série GEA

Nous vous prions de noter que nous avons fait les modifications suivantes à cet article :

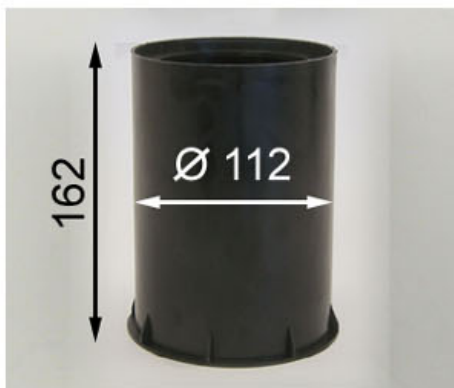
Le nouveau corps est en matériau plastique renforcé en fibre de verre. Totalement insensible aux effets de l'humidité ou de la température.

Le filetage étant désormais toujours en laiton, cela garantit le fonctionnement correct des vis.

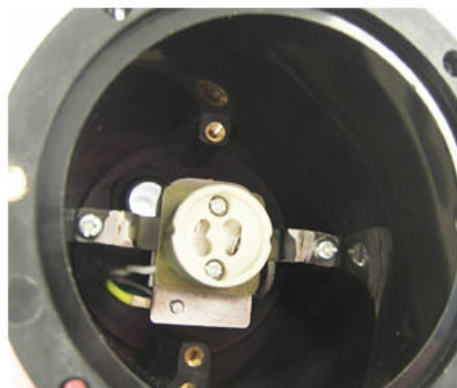
Le corps étant considérablement plus grand, la température intérieure est plus faible. Les lampes GU10 durent plus longtemps et ne se brisent pas.

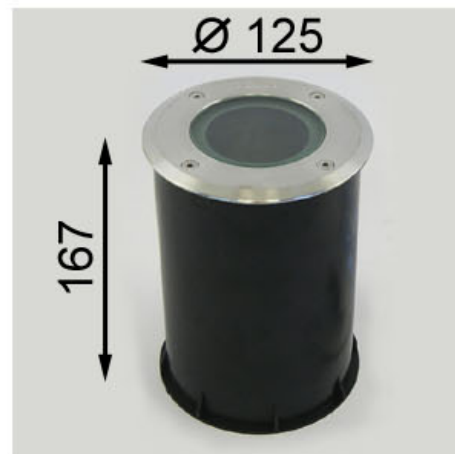
Le boîtier d'installation est également plus grand, ce qui laisse un espace libre entre celui-ci et le corps en fibre de verre. De cette manière, le corps se refroidit mieux tandis que le boîtier ne se déforme pas.
